# 設計変更詳細

対象型式	変更時期	新型式	対象サイズ
J5-FSRF	2004年8月	変更なし	全サイズ
J10-FSRF			
J10-FSRF-S			
J10-FSRF-U			
J10-FSF			
J5-FSRF-CN			
J10-FSRF-CN

図1:外観

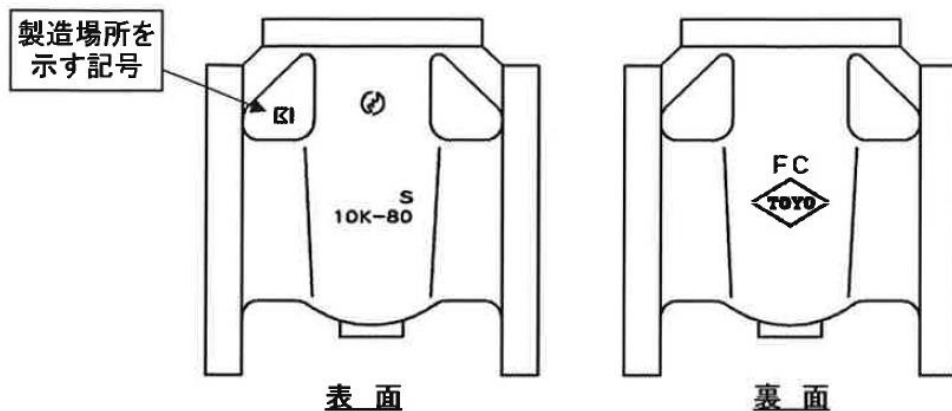
変更内容		
項目	変更前	変更後
全面設計変更		全面設計変更のため、変更前との部品互換性はなし。
鑄出し表示変更 (外観は図1)	J5-FSRF(-CN) 	
	J10-FSRF(-S,-U-CN) 	
寸法 (詳細は表1)		1)面間寸法 J10-FSRF 350A のみ変更。 2)高さ寸法変更あり
